ΕΡΓΟ	ΘΕΜΑ ΣΧΕΔΙΟΥ	ΒΑΣΗ	ΑΡ. ΣΧΕΔΙΟΥ
ΠΕΝΤΑΟΡΟΦΟ ΚΤΗΡΙΟ ΚΑΤΟΙΚΙΩΝ – ΑΡΓΥΡΟΥΠΟΛΗ Κωνσταντινουπόλεως 12 & Αγ. Βαρβάρας · Ο.Τ. 103-15 Εργοδότης: INTERKAT Α.Ε. · Κατασκευή: ARKAD Ι.Κ.Ε.	**ΟΡΟΦΗ ΥΠΟΓΕΙΟΥ – ΣΥΛΛΕΚΤΗΡΑΣ** Λύση R12 στις νέες τοιχοποιίες · λύματα · αερισμοί · όμβρια ΥΠΟΓΕΙΟ – συλλεκτήρας κάτω από τις δοκούς · έξοδος −0,84	R12 ΑΠ-02 · Σ2 εφαρμογής · τοιχοποιίες υπογείου R05	**ΑΠ-01** **Κλίμακα 1:80 · Α3** 10/11/2026 · R14

ΠΕΝΤΑΟΡΟΦΟ ΚΤΗΡΙΟ ΚΑΤΟΙΚΙΩΝ – ΑΡΓΥΡΟΥΠΟΛΗ
Κωνσταντινουπόλεως 12 & Αγ. Βαρβάρας · Ο.Τ. 103-15
Εργοδότης: INTERKAT Α.Ε. · Κατασκευή: ARKAD Ι.Κ.Ε.

ΑΛΛΑΓΕΣ R12 → R14 (μόνο λόγω νέων τοιχοποιιών)

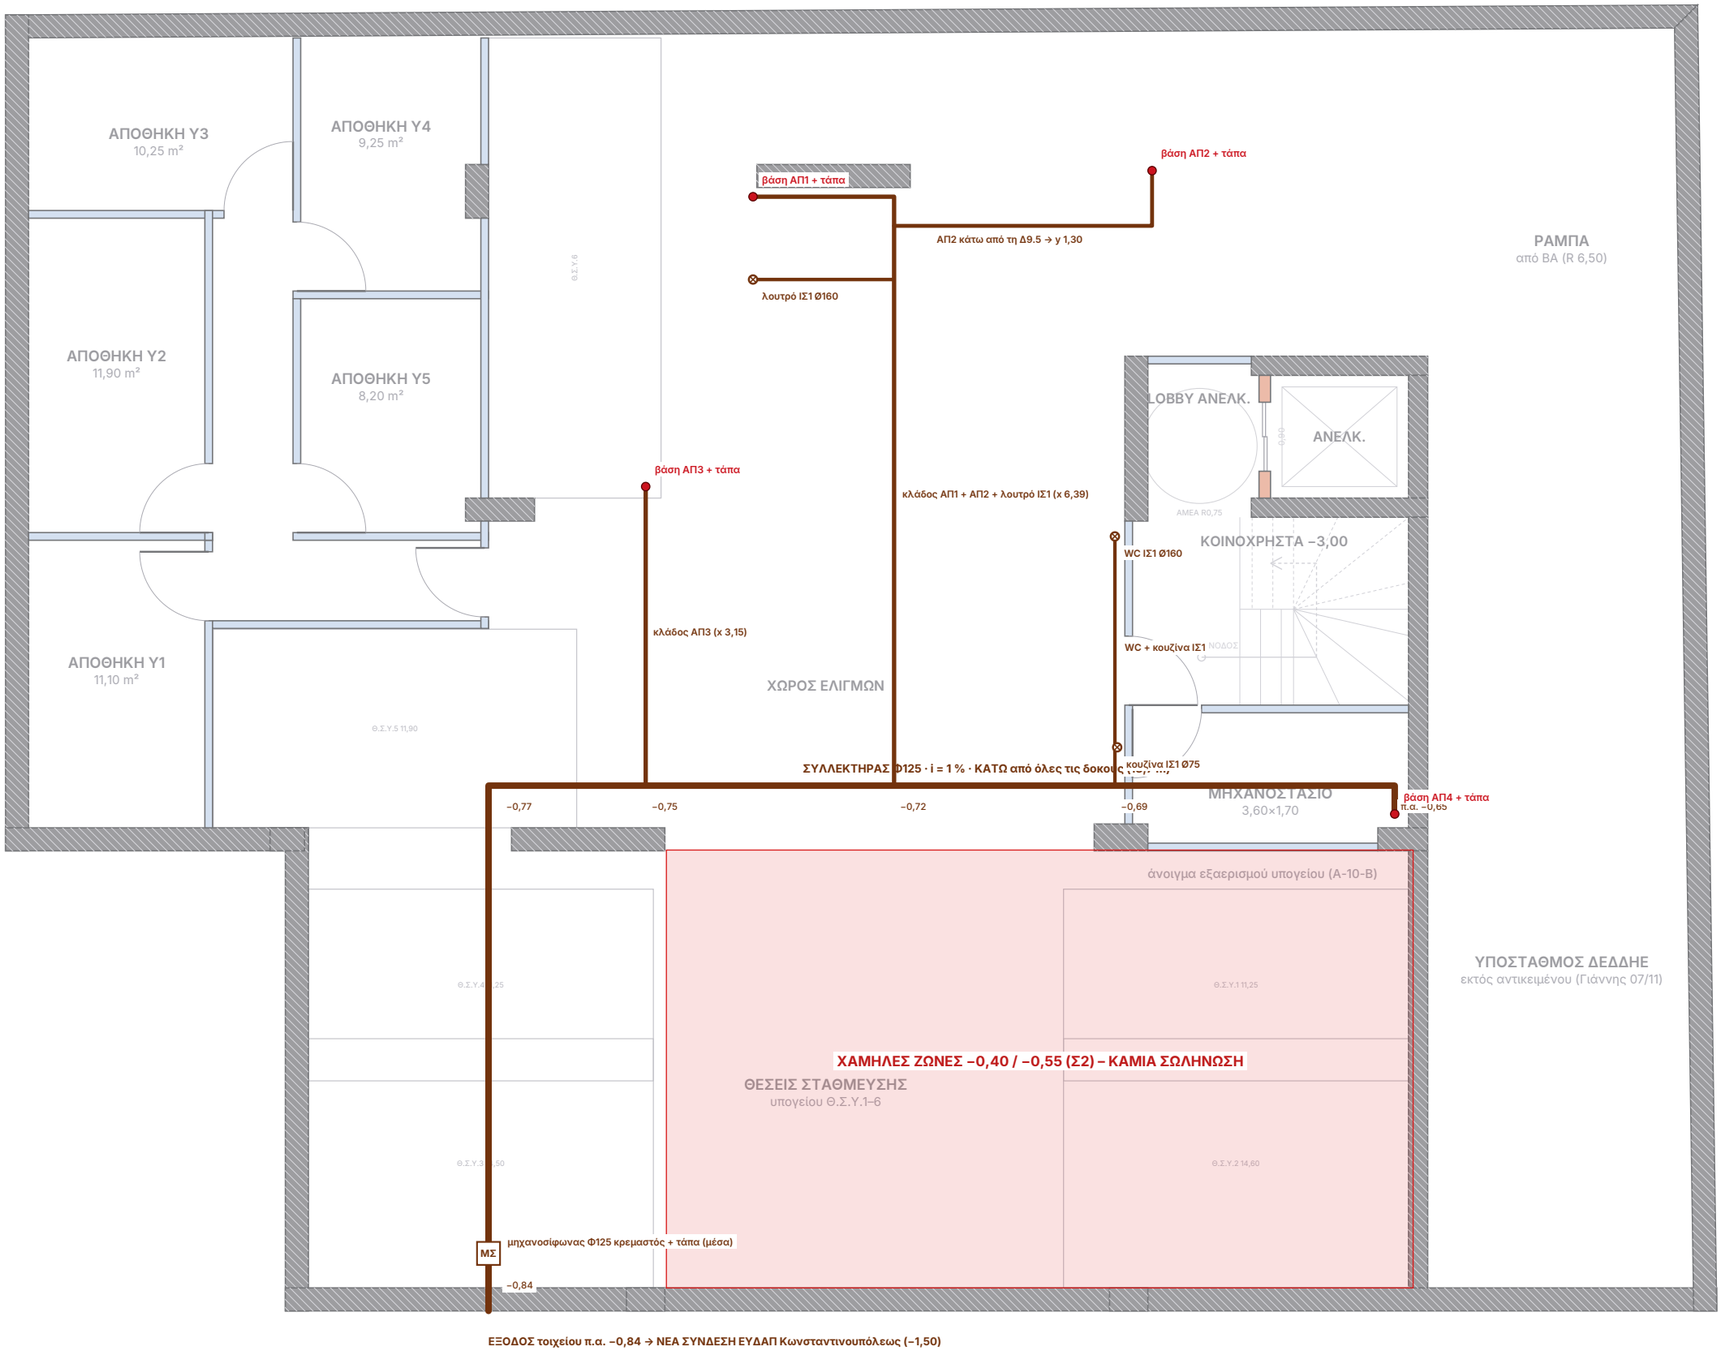
1. Διαδρομή και στάθμες όπως R12: κεφαλή ΑΠ4 −0,65 → έξοδος ΝΔ −0,84, i = 1 %, 18,7 m, κάτω από όλες τις δοκούς Σ2 – καμία διάτρηση.
2. Αλλαγές λόγω νέων τοιχοποιιών: βάση ΑΠ1 4,55 / 0,92 (από 4,83), ΑΠ3 3,15 / 4,70 (από 3,95), ΑΠ2 9,755 / 0,58, ΑΠ4 κουτί 12,92 / 8,97.
3. Πτώσεις ισογείου στις νέες θέσεις: λουτρό 4,55 / 2,00 · WC 9,27 / 5,35 · νεροχύτης 9,30 / 8,10.
4. Χαμηλές ζώνες −0,40 / −0,55: τίποτα. Ο υποσταθμός ΔΕΔΔΗΕ δεν αγγίζεται.
5. ΑΝΟΙΚΤΑ: βάθος ΕΥΔΑΠ −1,50 · καθαρό ύψος 2,16 πάνω από Θ.Σ.Υ. 3/4 (< 2,20).

ΑΠ-02
Κλίμακα 1:60 · Α3
10/11/2026 · R14

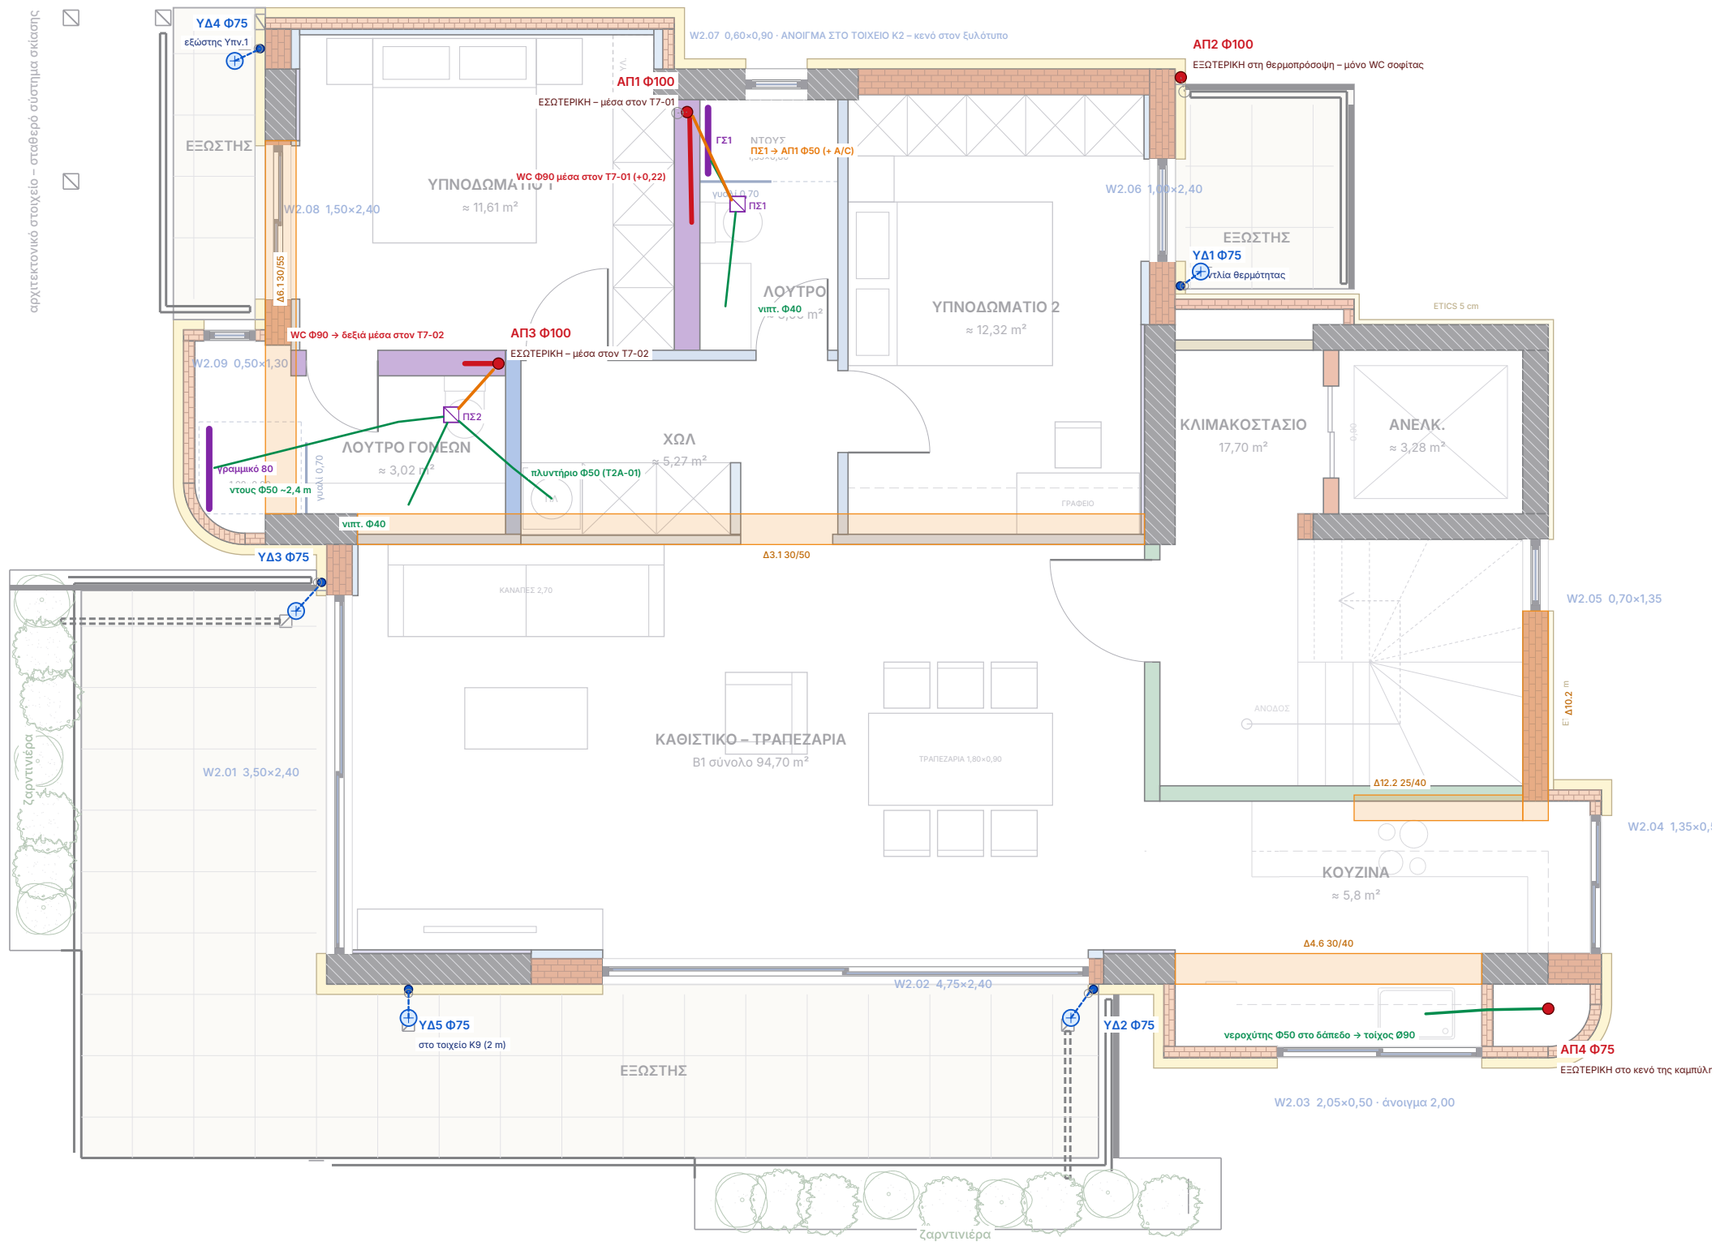
1. Λύση R12 στις νέες τοιχοποιίες: ΑΠ1 μέσα στον Τ7-01 (4,925 / 0,92), ΑΠ3 μέσα στον Τ7-02 (3,08 / 3,38).
2. ΑΠ2 κατέβηκε στο y 0,58: στο 0,72 έπεφτε πάνω στο στηθαίο του εξώστη Υπν.2.
3. ΥΔ3 στο x 1,35 (μέσα στη θερμοπρόσοψη του Τ1-12, έξω από το τοιχείο). Οι άλλες υδρορροές μένουν.
4. Λεκάνες κρεμαστές, Φ90 μέσα στους τοίχους λεκάνης (+0,22). Ποτισόφωνα δίπλα στις λεκάνες.
5. Πλυντήριο: νέα θέση στο χωλ → ΠΣ2 μέσα από τον Τ2Α-01.
6. ΑΠ4 Φ75 εξωτερική στο κενό της καμπύλης (12,81–13,76 × 9,45–10,06) – καμία οπή πλάκας.

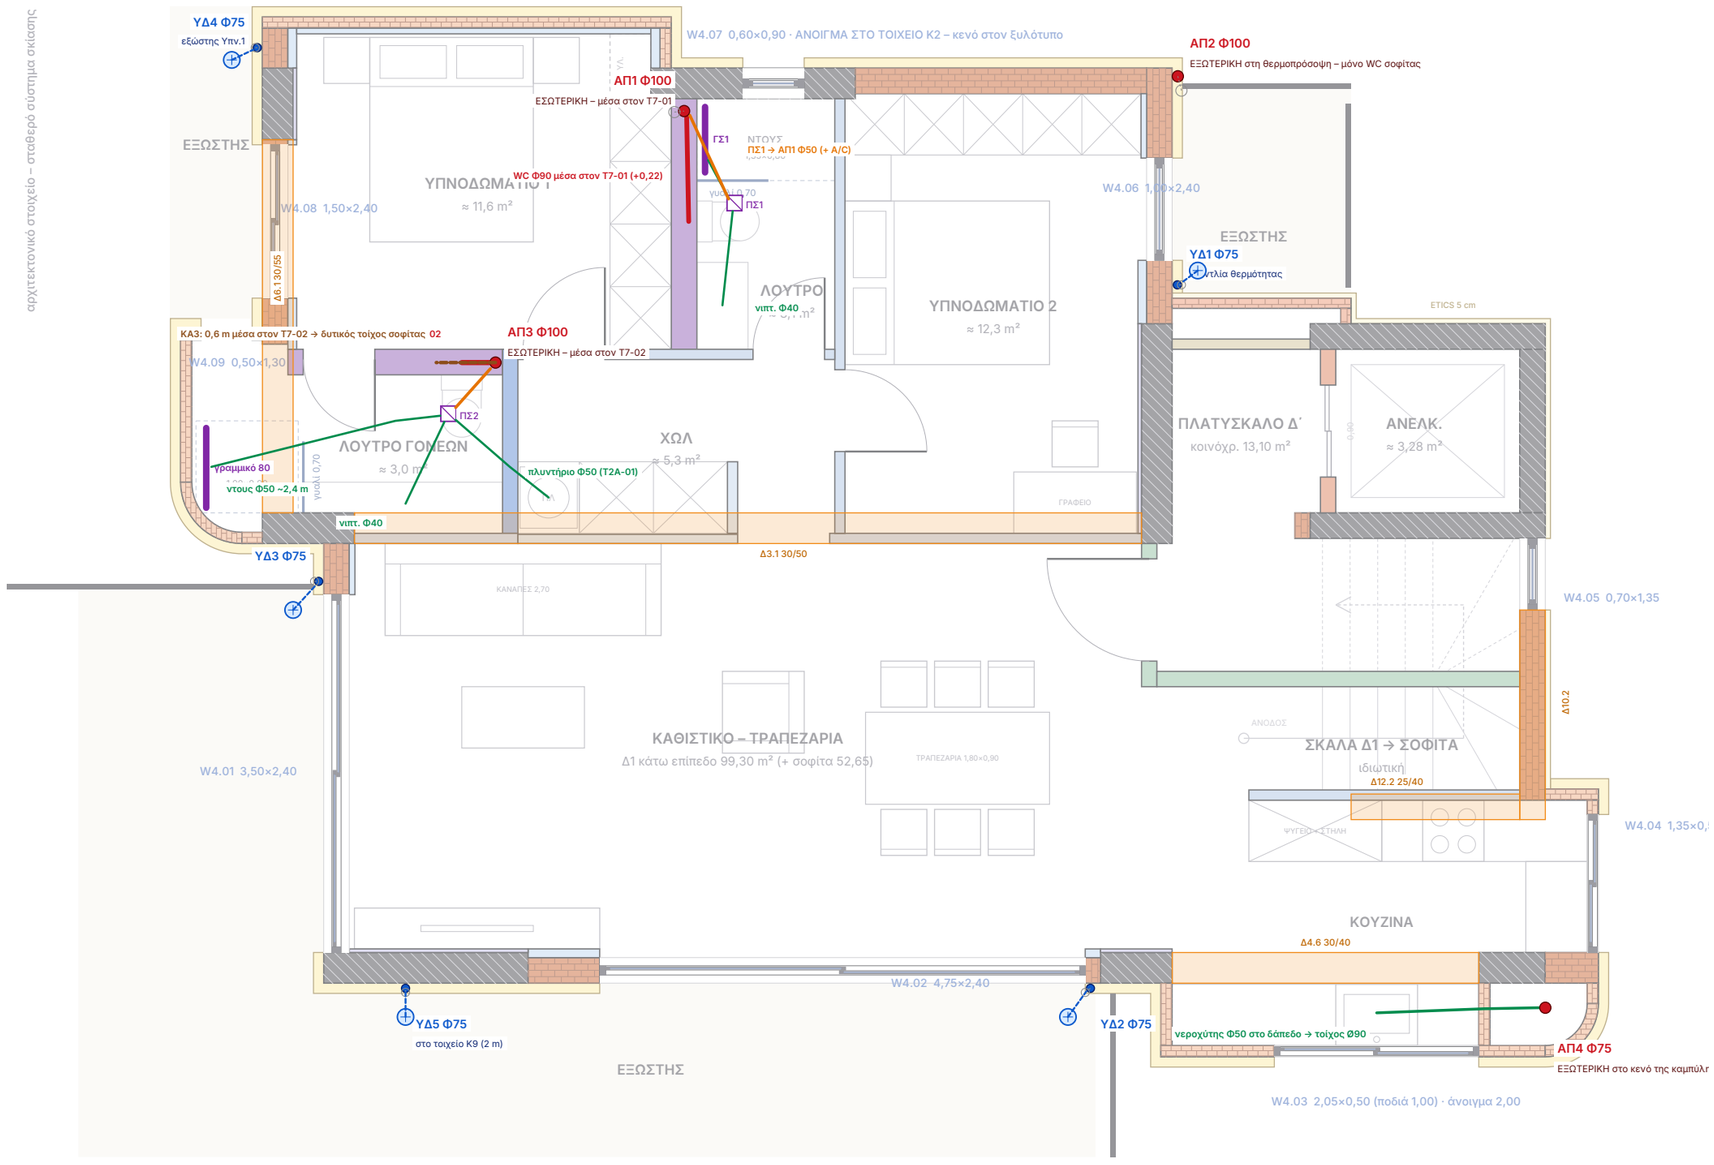
1. Λύση R12 στις νέες τοιχοποιίες: ΑΠ1 μέσα στον Τ7-01 (4,925 / 0,92), ΑΠ3 μέσα στον Τ7-02 (3,08 / 3,38).
2. ΑΠ2 κατέβηκε στο y 0,58: στο 0,72 έπεφτε πάνω στο στηθαίο του εξώστη Υπν.2.
3. ΥΔ3 στο x 1,35 (μέσα στη θερμοπρόσοψη του Τ1-12, έξω από το τοιχείο). Οι άλλες υδρορροές μένουν.
4. Λεκάνες κρεμαστές, Φ90 μέσα στους τοίχους λεκάνης (+0,22). Ποτισόφωνα δίπλα στις λεκάνες.
5. Πλυντήριο: νέα θέση στο χωλ → ΠΣ2 μέσα από τον Τ2Α-01.
6. ΑΠ4 Φ75 εξωτερική στο κενό της καμπύλης (12,81–13,76 × 9,45–10,06) – καμία οπή πλάκας.

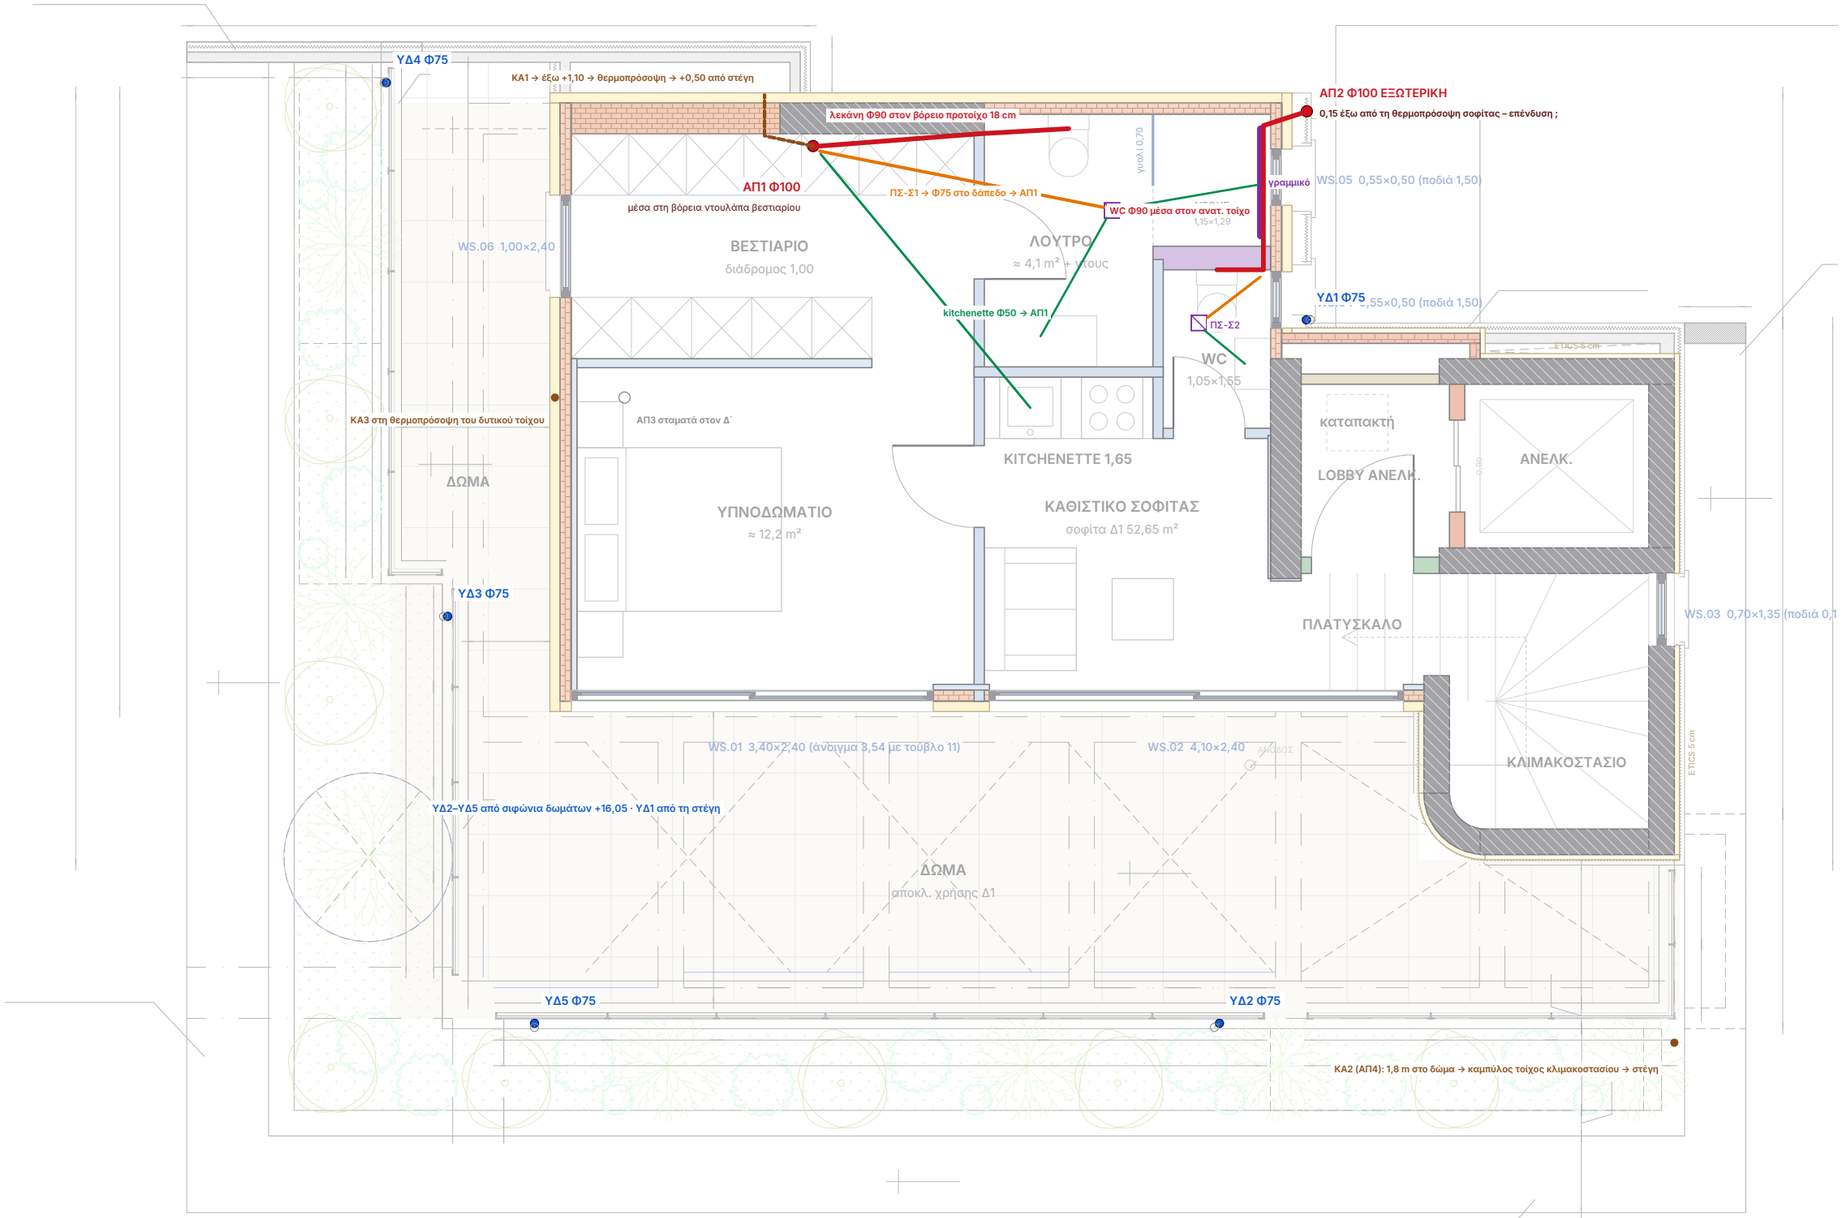
1. Λουτρό + kitchenette → ΑΠ1 στη βόρεια ντουλάπα, WC → ΑΠ2 εξωτερική, όπως R12 ΑΠ-08.
2. Νέα σοφίτα R04: λουτρό ανατολικά του Κ2 → λεκάνη 2,5 m από την ΑΠ1 με Φ90 σε προτοίχο.
3. Η γωνία της σοφίτας είναι 0,19 m δυτικότερα από των ορόφων → η ΑΠ2 μένει 0,15 έξω από τη θερμοπρόσοψη.
4. Όλοι οι αερισμοί έξω (ΚΑ1, ΑΠ2, ΚΑ2, ΚΑ3) – κανένας σε οροφή.
